準備書に対する住民意見、公述意見及び  
知事意見とその事業者見解

### 10-1 準備書に対する住民意見とその事業者見解

表10-1. 1(1) 準備書に対する住民意見及び当社の見解

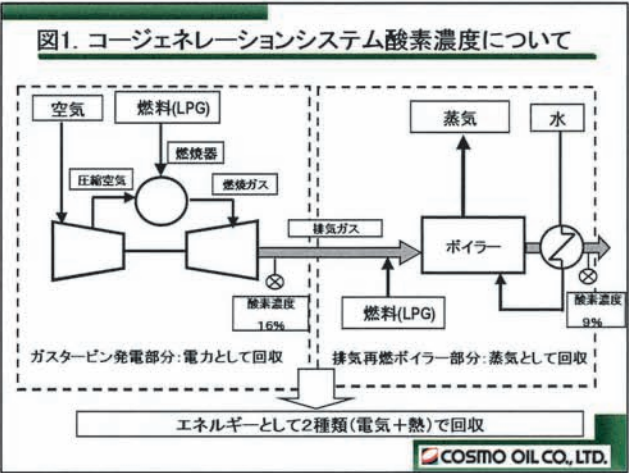
提出された意見	当社の見解
<p>1. 省エネルギーの進み具合は、ボイラー・加熱炉であれば排出ガスの酸素濃度と温度で概略知る事が出来る。 P. 44 (要約書) 表 2-4. 5(3-2) ばい煙諸元 (高度化後: 新設装置) で第 2 コージェネレーション設備の排出ガスの酸素濃度が 9.1% となっているが、素人にはもっと下げれそうな気がするが、技術的に無理なのか、お聞きしたい。 P. 43 (要約書) 表 2-4. 5(3-1) ばい煙諸元 (高度化後: 既設装置) で総じて排出ガスの酸素濃度が高く、例えば原油蒸留装置の 1, 2 号加熱炉は 5.6 とか 5.2% もあるが、実態と合っているのか? 下げる余地はないのか?</p>	<p>図 1 に示すとおり、コージェネレーションシステムとは燃料を燃焼させることにより、エネルギーとして電気及び熱の 2 種類のエネルギーを回収することです。</p>  <p>まず前段のガスタービンでは、燃焼器に必要な空気を送り、燃料ガスと混合して完全燃焼させます。この際に過剰な空気を入れることで、効率的にタービンを回転させ、同軸の発電機を回転させて発電します。ここでの排出ガスの酸素濃度は 16% (乾きガス基準) で設計しています。</p> <p>後段の排気再燃ボイラーでは、ガスタービンの排出ガスの温度、酸素を有効利用して、設計蒸気量を発生させるために必要な燃料を燃焼させます。このように必要蒸気発生量を前提とした設計では、酸素濃度が 16% から 9% 程度まで低下します。ボイラー出口の排気ガス温度はまだ高いことから、更に蒸気発生のために投入されるボイラー水を加熱することで極力熱回収を行い、省エネルギーを図っています。</p> <p>加熱炉出口の酸素濃度については、原油蒸留装置を含め、すべての加熱炉及びボイラーにおいて酸素濃度が適切になるよう燃焼管理を行って省エネルギーに努めています。具体的には概ね 3% 以下で管理しています。</p> <p>該当する加熱炉には省エネルギーを目的として空気予熱器を設置しており、この空気予熱器には高効率の蓄熱体回転型熱交換器を使用しています。この蓄熱体回転型の熱交換器では高温の排出ガスにより冷たい燃焼用空気を暖めますが、完全に空気と排出ガスの接触を遮断することができないため、圧力の高い燃焼用空気が圧力の低い排出ガスへ漏れ込みます。</p> <p>したがって、準備書の表 2-4. 5 (3-1) においては煙突入口での排出ガスの酸素濃度を示しているため、やや高い酸素濃度となっています。</p>

表10-1.1(4) 準備書に対する住民意見及び当社の見解

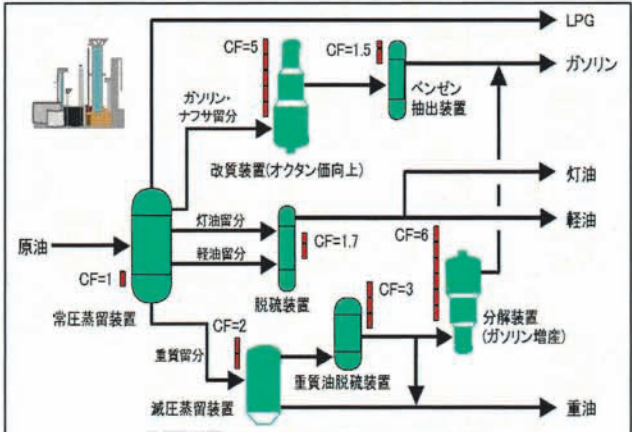
提出された意見	当社の見解
<p>3. (続き)</p>	<p>(続き)</p> <p>「原油換算処理量」は、製油所にある各精製装置の処理量と、各装置の加工度を示すコンプレキシティファクターを用いて算出します。具体的には、図3-3に示すような式で計算を行います。原油を蒸留する原油蒸留装置の処理量に加えて、それより下流にある装置の処理量にそのコンプレキシティファクターを乗じたものの総和が「原油換算処理量」となります。</p> <div data-bbox="715 551 1347 1019" style="border: 1px solid black; padding: 10px;"> <p><b>図3-3. 原油換算処理量</b></p> <p>製油所にある各精製装置の処理量と、各装置の加工度を示すコンプレキシティファクター (CF) を用いて、原油換算処理量を算出します。</p> <div style="border: 1px solid black; padding: 5px;"> <p><b>原油換算処理量</b></p> <p>= (常圧蒸留装置の処理量)</p> <p>+ (減圧蒸留装置の処理量) × (減圧蒸留装置のCF)</p> <p>+ (軽油脱硫装置の処理量) × (軽油脱硫装置のCF)</p> <p>+ (流動接触分解装置の処理量) × (流動接触分解装置のCF)</p> <p>+ . . . . .</p> </div> <p style="text-align: right;"></p> </div> <p>図3-4に、石油精製工程と主要装置のコンプレキシティファクターの例を示します。コンプレキシティファクターは、各装置のエネルギー消費と相関があることが知られており、原油を蒸留する原油蒸留装置のコンプレキシティファクターを1として、製品を低硫黄化する脱硫装置では1.7～3、ナフサを改質してオクタン価を上げる接触改質装置では5、重質油を分解してガソリンを生産する流動接触分解装置では6など、各装置毎にファクターが設定されています。</p> <div data-bbox="719 1328 1353 1798" style="border: 1px solid black; padding: 10px;">  <p style="text-align: center;"><b>図3-4. 精製工程と主要装置のCFの代表例</b></p> <p style="text-align: right; font-size: small;">出典:石油連盟資料</p> </div>
